1. PRESENTATION.

En 2017, Dürr Technik a cessé la fabrication des compresseurs A234 qui équipent les générateurs d'azote NC LC/MS 032 C et NCP 032 C Version 3 et 4. La durée de vie de ces compresseurs est limitée à 16 000 heures et ils doivent donc être périodiquement remplacés. Nitrocraft® propose de remplacer ce compresseur par un ensemble composé de 3 compresseurs Gast 71R555 assurant des caractéristiques de débit sous pression similaires.

3.3 SUPPRESSION DU VENTILATEUR D'ADMISSION.

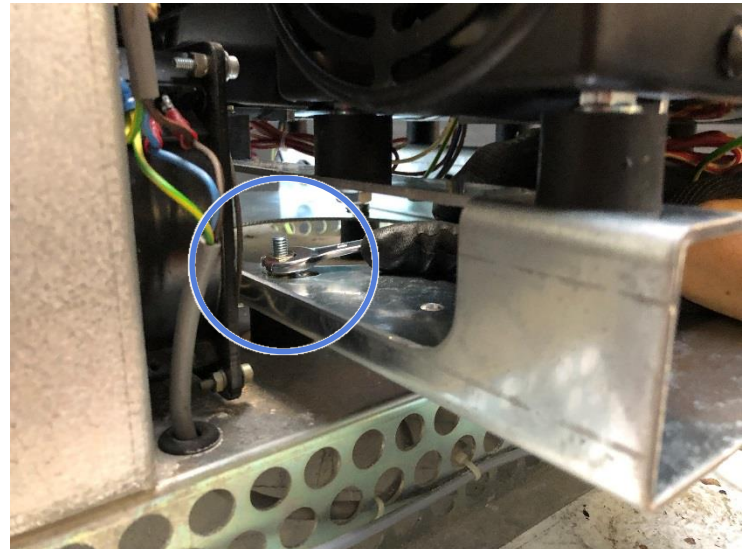
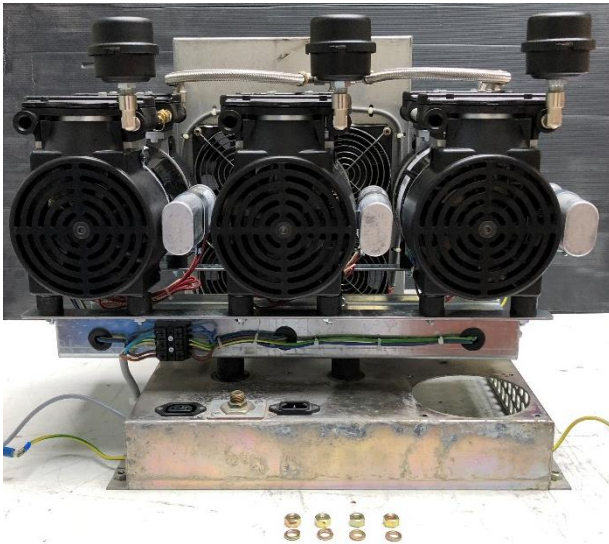
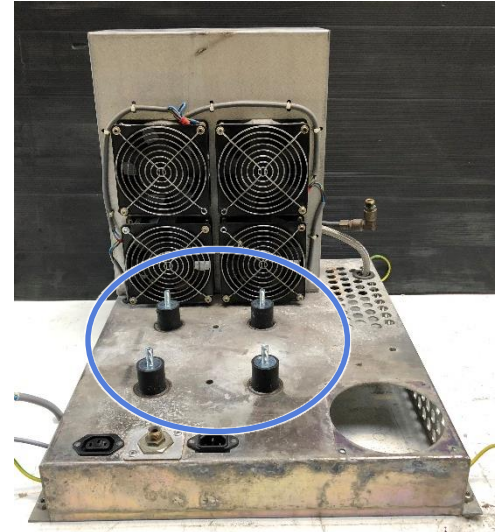
Le ventilateur d'admission doit être démonté pour permettre l'installation du nouvel ensemble de compresseurs.

1. Dévisser les 4 vis assurant la liaison entre le ventilateur et le plateau (*Clé plate 7mm et clé Allen 3mm*).
2. Tous les ventilateurs du plateau sont câblés sur une même prise. Supprimer le câble du ventilateur d'admission et recâbler le câble des autres ventilateurs avec les cosses fournies. (*Pince coupante, pince à dénuder et pince à sertir*).

3.4 INSTALLATION DE L'ENSEMBLE DE COMPRESSEURS 71R.

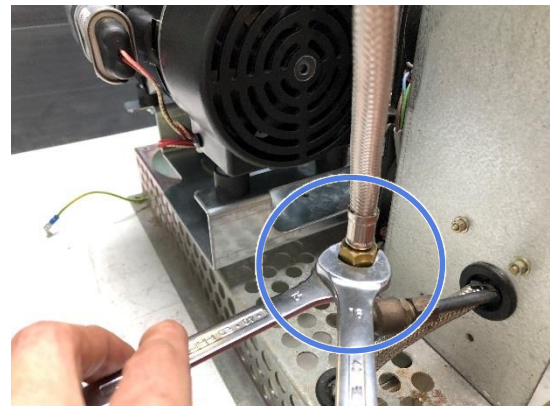
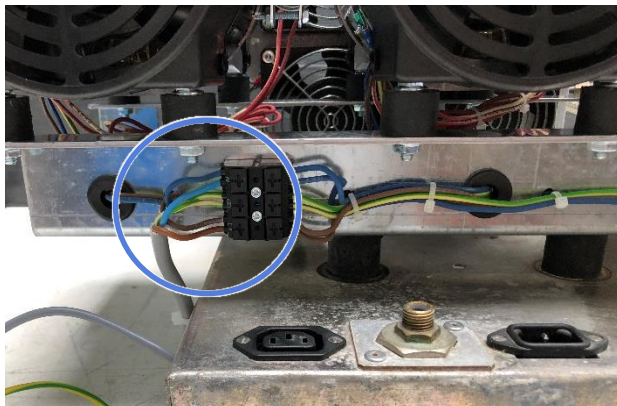
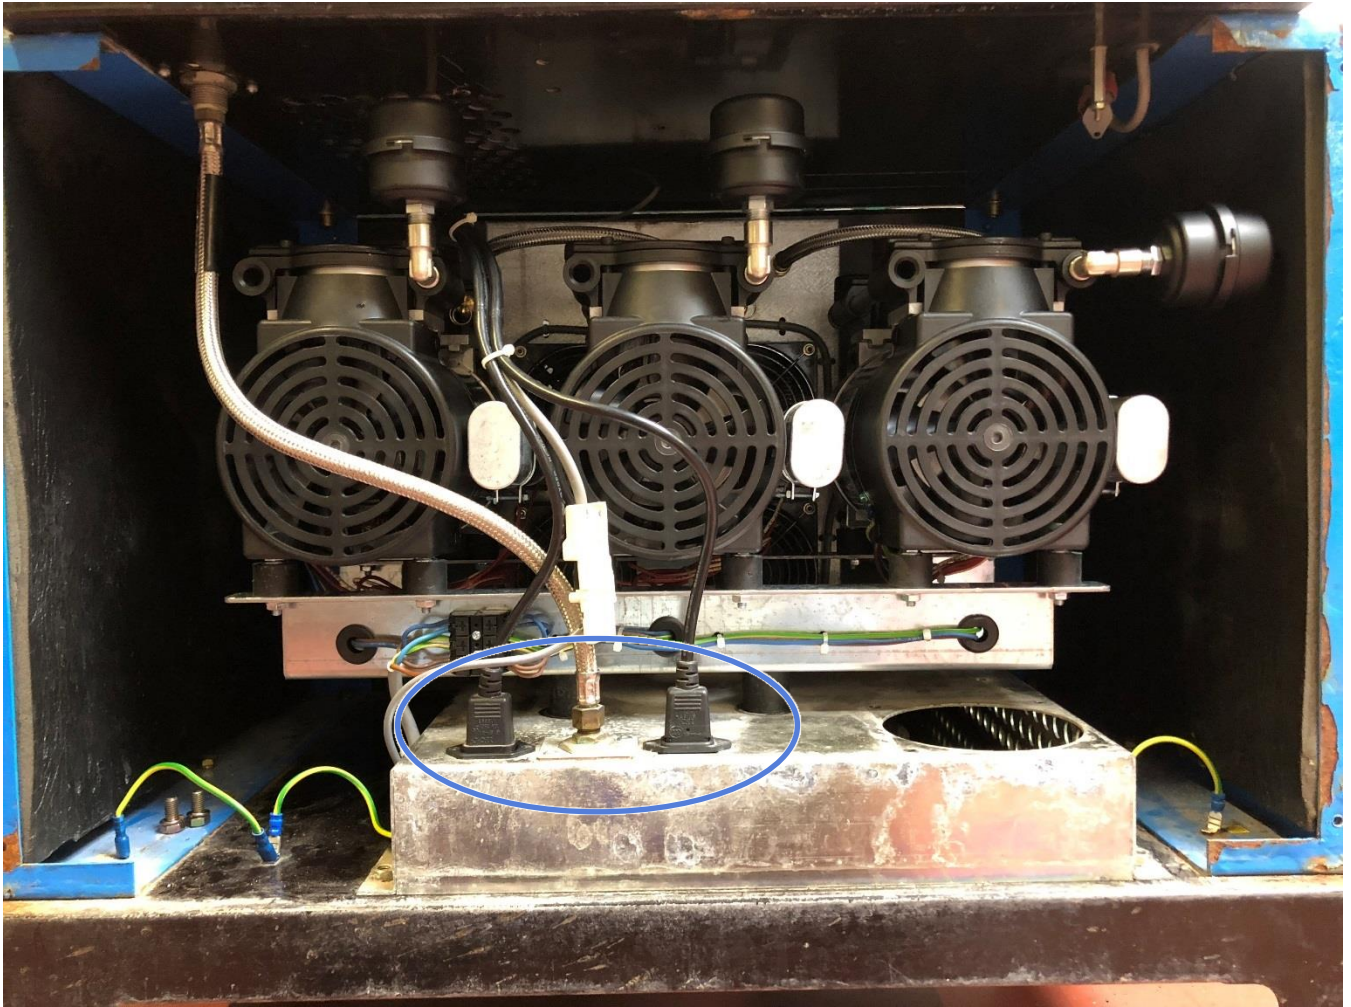
1. Fixer les 4 nouveaux amortisseurs au plateau (*Clé plate 13 mm*) en lieux et places des anciens.
2. Positionner l'ensemble de compresseurs sur les amortisseurs.
3. Serrer les 4 écrous des amortisseurs (*Clé plate 13 mm*).

4. Connecter électriquement l'ensemble de compresseurs au plateau (*Tournevis cruciforme*).
5. Connecter pneumatiquement le flexible de sortie de l'ensemble de compresseurs à l'entrée de l'échangeur du plateau (*Clés plates 15 et 16*) **en prenant garde à ne pas contraindre le tuyau de cuivre de l'échangeur qui est particulièrement fragile.**

6. Remettre le plateau dans le caisson (attention l'ensemble pèse **44 kg**) et serrer ses 4 vis de fixation (*Clé plate 13 mm*) accessibles par le dessous du générateur.
7. Reconnecter les conducteurs de terre du plateau au caisson.
8. Reconnecter pneumatiquement le plateau au flexible descendant du générateur (*Clé plate 16 mm*) en le positionnant de telle sorte qu'il **ne vienne froter sur aucun élément**.
9. Rebrancher les prises électriques du compresseur et de la ventilation au plateau en les positionnant de telle sorte que **les câbles ne viennent froter sur aucun élément**.
10. Remettre en place la porte du caisson.

3.5 REMPLACEMENT DE LA SOUPEPE 9 BAR.

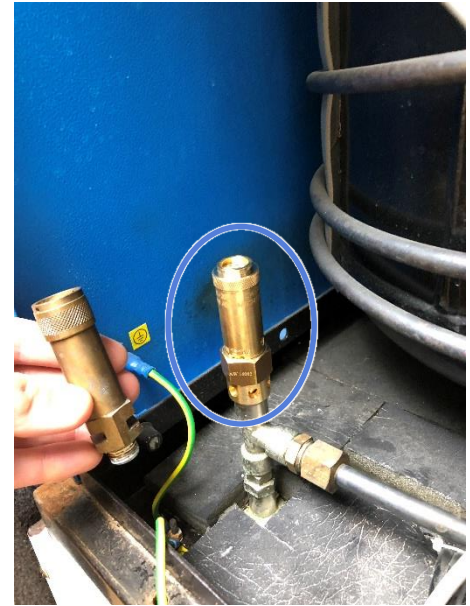
1. Ouvrir la porte haute de gauche du générateur (*Tournevis cruciforme*).
2. Localiser la soupape de protection du compresseur en bas à gauche puis la démonter (*Clé plate 20 mm*).
3. Installer en lieu et place la soupape 10 bar fournie (*Clé plate 22 mm et pâte d'étanchéité*).
